改善箇所説明図 ①

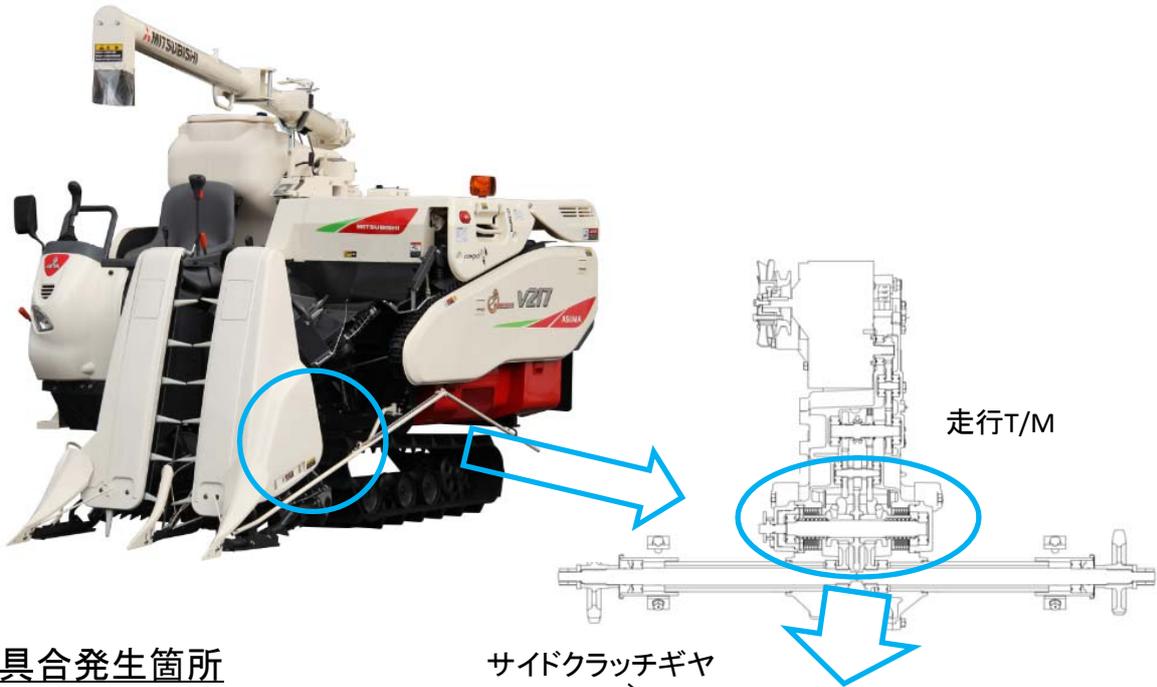
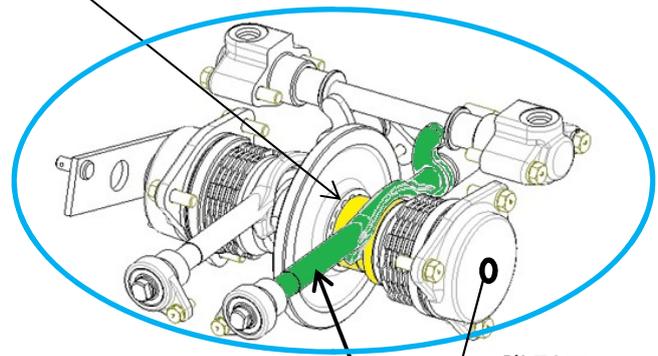
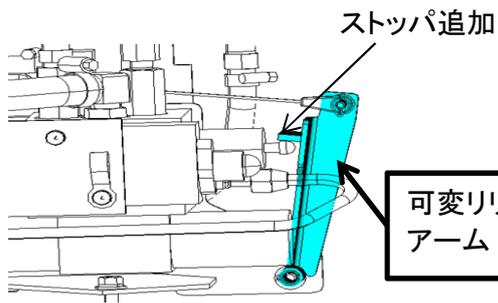
刈取脱穀作業車の動力伝達装置において、操舵を制御するサイドクラッチシフタの強度が不足及び低油温(20℃以下)時の油圧制御が不適切なものがある。そのため、操舵時に想定より高い油圧が発生することによりサイドクラッチシフタが変形しそのまま使用を続けると、最悪の場合、操舵後に直進状態に戻そうとしても直進しないおそれがある。

全車両、サイドクラッチシフタを対策品に交換するとともに、低油温時(20℃以下)の油圧制御を低減させるため、可変リーフバルブアーム及びリーフバルブ内のバルブシートを対策品に交換する。

ストップ追加

ホルダに白色ペイントを塗布する。
